**AVIS RELATIF À LA PROTECTION
CONTRE LES EVENTUELS EFFETS NOCIFS ET NUISANCES
PROVOQUÉS PAR LES RAYONNEMENTS NON IONISANTS
GÉNÉRÉS PAR DES ANTENNES ÉMETTRICES STATIONNAIRES**

Commune : CHAUDFONTAINE - Exploitant : PROXIMUS

Référence exploitant : 41BAF_01

Rapport n° 3311 / 2023

Figure 2 : Vue en plan des installations d'antennes dans un rayon de 300 mètres autour de l'installation faisant l'objet de la demande d'avis

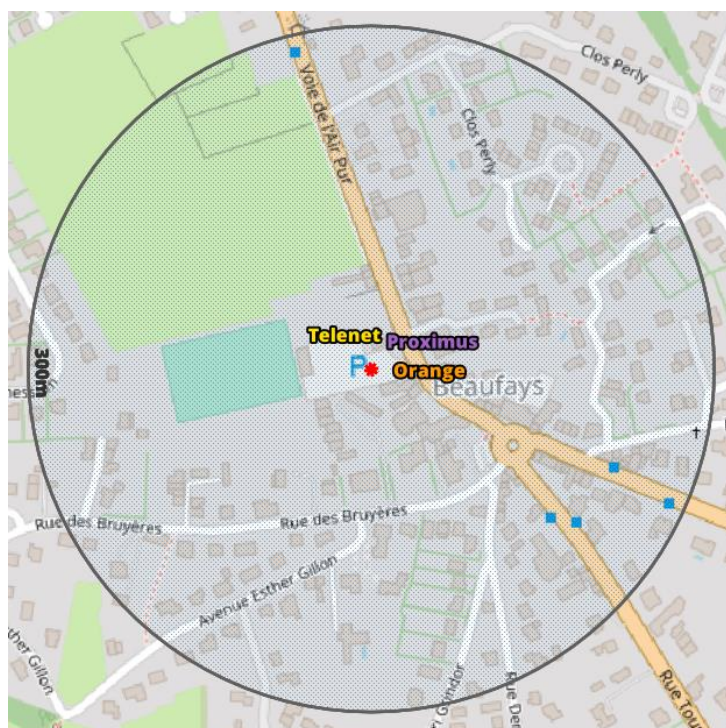
Compte tenu du nombre d'installations localisées dans la figure 2, il apparaît que l'intensité du rayonnement électromagnétique généré, dans les lieux de séjour situés à proximité de l'installation référencée dans le paragraphe 2, par l'ensemble des antennes émettrices stationnaires de l'ensemble des exploitants du même site d'antennes émettrices stationnaires respecte la limite fixée à l'article 4, § 2 du décret.
